**AVIS RELATIF À LA PROTECTION
CONTRE LES EVENTUELS EFFETS NOCIFS ET NUISANCES
PROVOQUÉS PAR LES RAYONNEMENTS NON IONISANTS
GÉNÉRÉS PAR DES ANTENNES ÉMETTRICES STATIONNAIRES**

Commune : PONT-A-CELLES - Exploitant : ORANGE

Référence exploitant : 266C1_2/30735C1_1/40735C1_1/50735C1_1

Rapport n° 410 / 2026

Figure 1 : Vue en plan des lieux de séjour et des points de contrôle

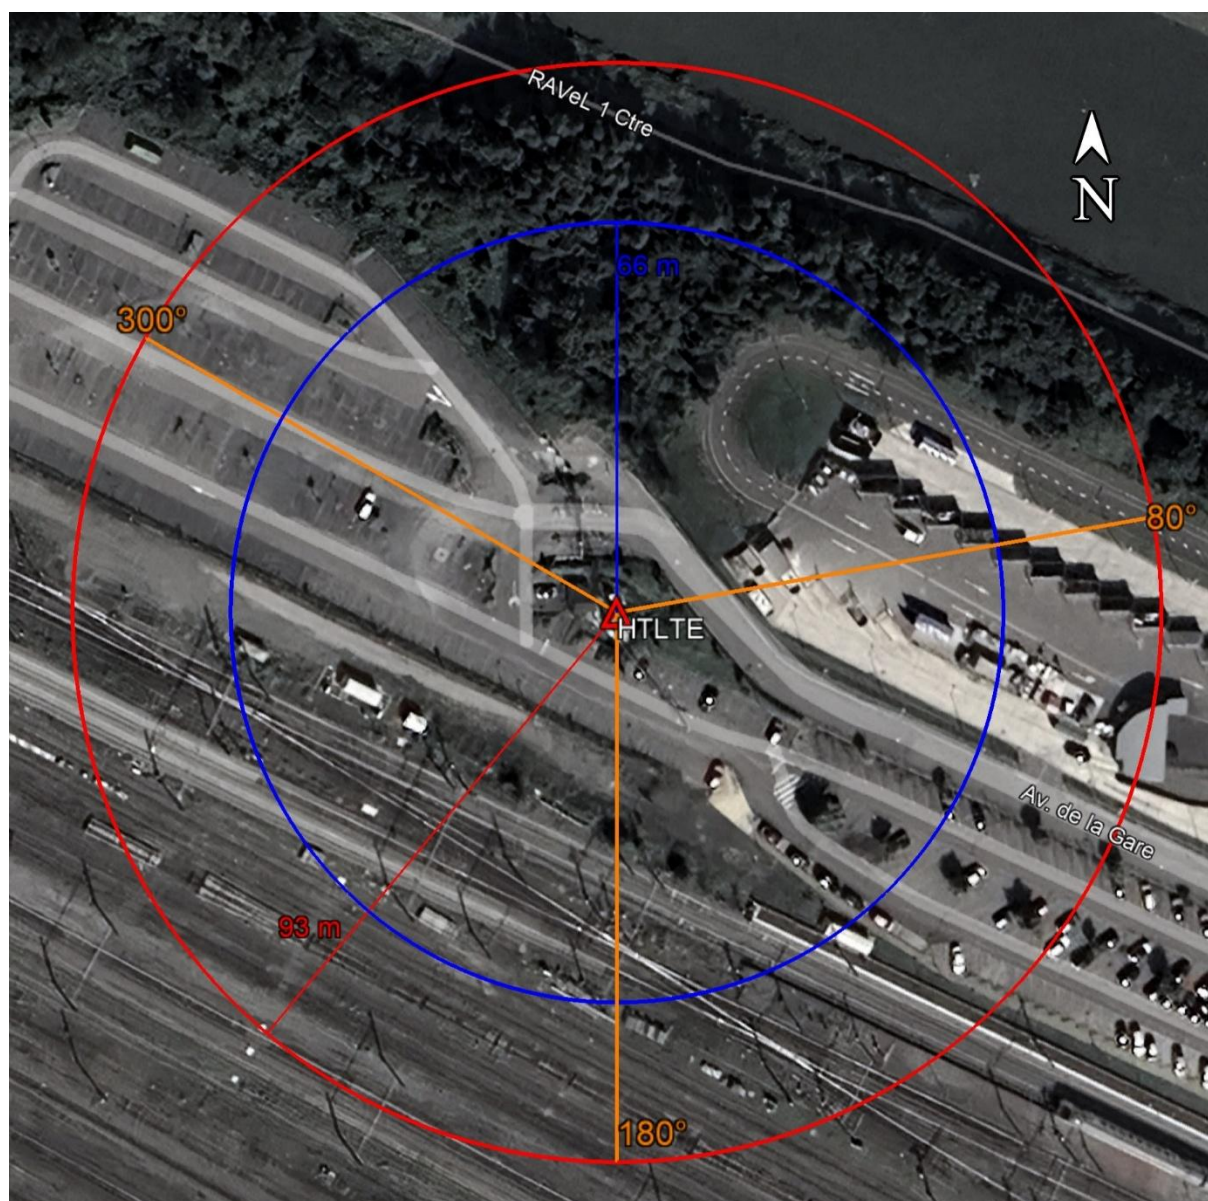
En ce qui concerne les antennes de l'installation mentionnées dans le tableau 1, la distance maximale à laquelle la limite pourrait être atteinte, à l'extérieur, est égale à 90,7 m. S'il n'y a pas de LS à une distance inférieure, les antennes respectent forcément la limite d'immission.

Dans le cas des LS situés à l'intérieur des bâtiments, une atténuation d'obstacle est prise en compte et il en résulte que la distance maximale à laquelle la limite pourrait être atteinte se réduit à 64,7 m.

Les résultats de l'évaluation décrite au paragraphe 4 indiquent que les antennes émettrices stationnaires de l'installation faisant l'objet du présent avis ne produisent pas, dans un lieu de séjour, un rayonnement électromagnétique maximum supérieur aux limites fixées à l'article 4 du décret.

Figure 2 : Vue en plan des installations d'antennes dans un rayon de 300 mètres autour de l'installation faisant l'objet de la demande d'avis

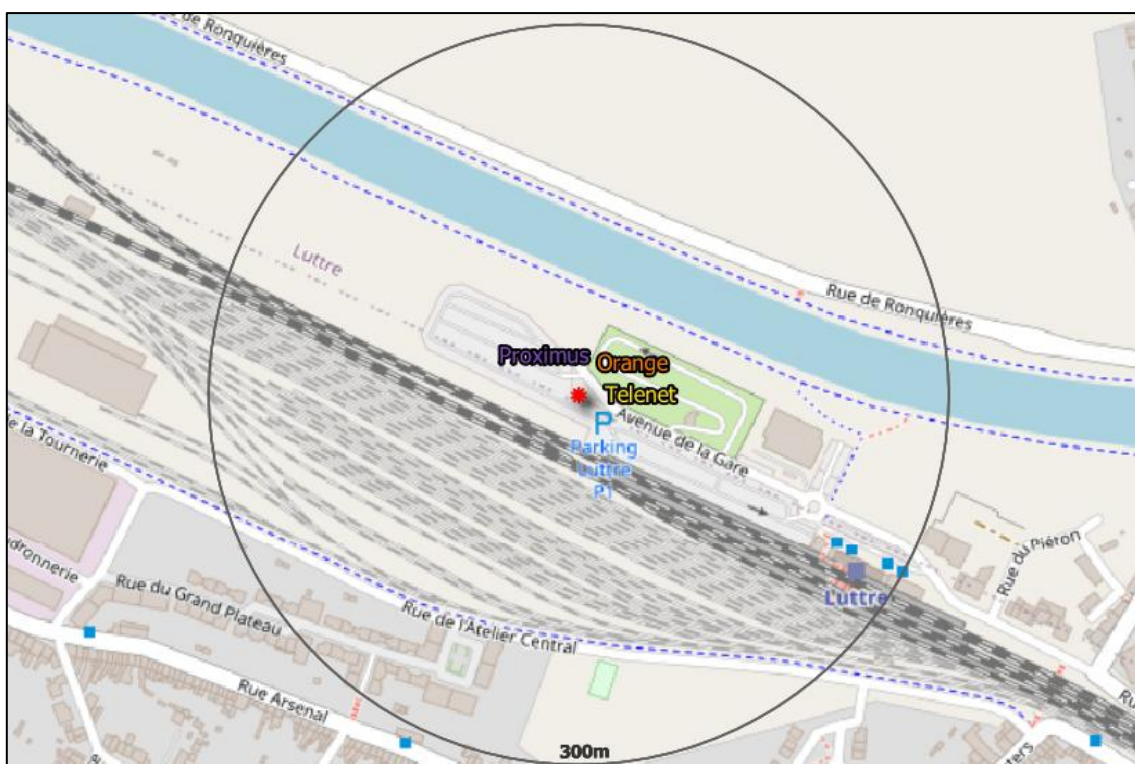
- a) il y a au plus 4 installations d'antennes émettrices stationnaires présentes dans la zone d'évaluation de 300 mètres de rayon représentée dans la figure 2, y inclus l'installation référencée dans le paragraphe 2 : la limite cumulative définie à l'article 4, §2 du décret est nécessairement respectée dans les lieux de séjour à l'intérieur de la zone d'évaluation de 300 mètres de rayon ;

- b) il y a exactement 5 installations d'antennes émettrices stationnaires présentes dans la zone d'évaluation de 300 mètres de rayon représentée dans la figure 2, y inclus l'installation référencée dans le paragraphe 2 et il existe, pour 3 ou 4 de ces installations, un avis attestant le respect de la limite abrogée de 3 V/m : la limite cumulative définie à l'article 4, §2 du décret est nécessairement respectée dans les lieux de séjour à l'intérieur de la zone d'évaluation de 300 mètres de rayon ;

- c) dans tous les autres cas, il a été vérifié que la limite cumulative définie à l'article 4, §2 du décret n'est pas dépassée dans les lieux de séjour sur base du nombre d'installations localisées dans la zone d'évaluation de 300 mètres de rayon représentée dans la figure 2, de leur localisation ainsi que des données inscrites dans la figure 1 et au paragraphe 4 du présent avis et dans les avis attestant le respect de la limite par installation ou de la limite abrogée de 3 V/m relatifs aux autres installations reprises dans la figure 2.

Compte tenu des considérations ci-dessus, il apparaît que l'intensité du rayonnement électromagnétique généré, dans les lieux de séjour situés dans un rayon de 300 mètres autour de l'installation référencée dans le paragraphe 2, par l'ensemble des antennes émettrices stationnaires de l'ensemble des exploitants du même site d'antennes émettrices stationnaires respecte la limite fixée à l'article 4, § 2 du décret.
